## Statens vegvesen

Vår referanse:  
15/249949-3

### Søknad om avkjørsel fra E39 – gnr. 214 bnr. 58/90 i Lindås kommune

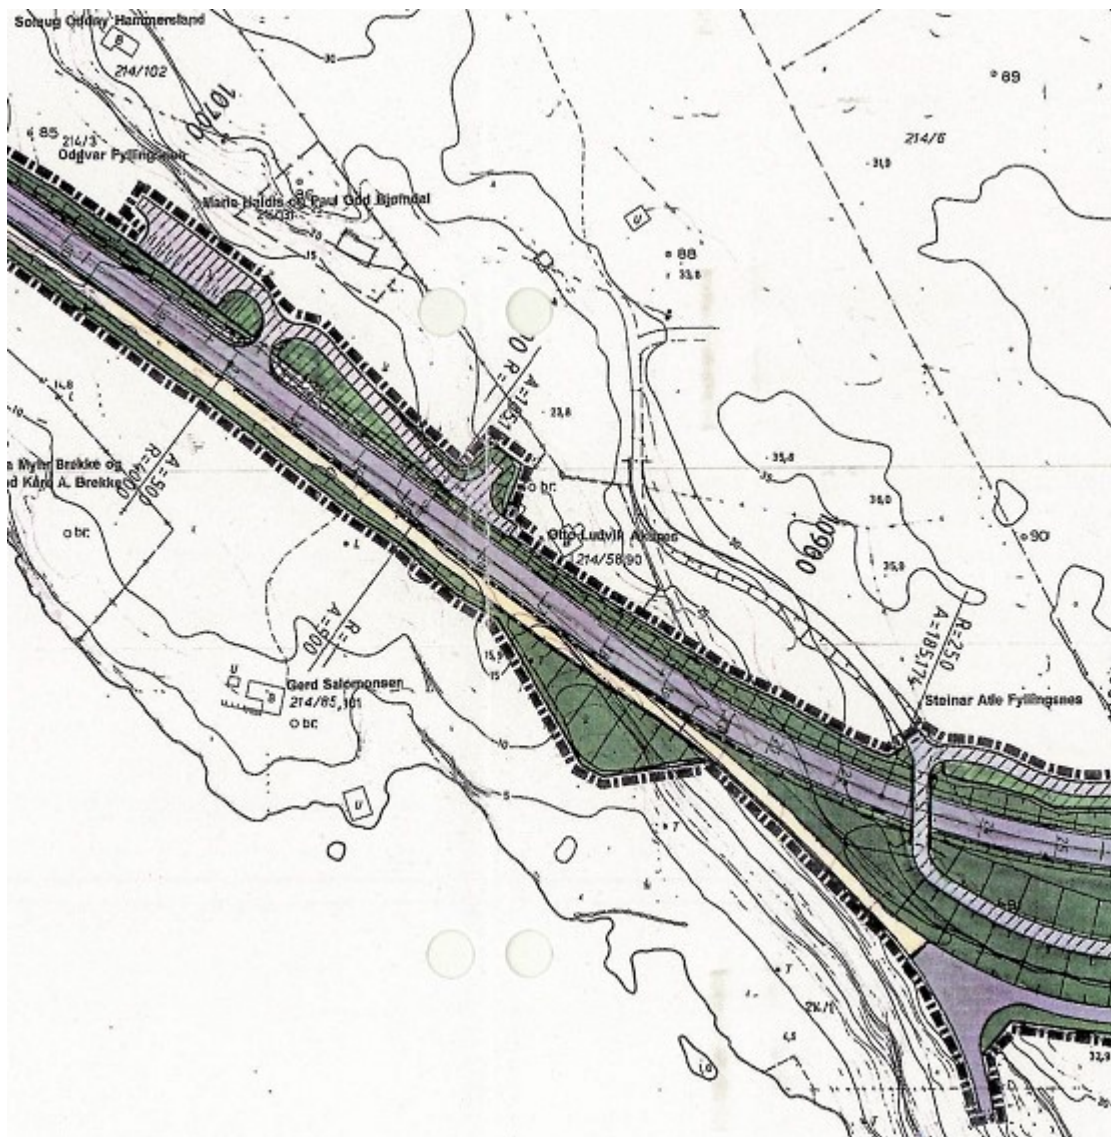
I dagens situasjon er det en eksisterende avkjørsel fra E39 like øst for din eiendom, ved Hp 26 km 11,700. I denne avkjørselen er det parkeringsmulighet for omsøkte eiendom, slik bildet nedenfor viser. Avkjørselen gir også adkomst til eiendom gnr. 214 bnr. 1.

Dagens avkjørsel har imidlertid dårlig sikt i retning øst, på grunn av en høy fjellskjæring i innerkurven. Fartsgrensen på strekningen er 80 km/t, og fartsnivået vurderes til å være høyt. Gjennomsnittlig årsdøgntrafikk (ÅDT) er 5100 kjøretøy.
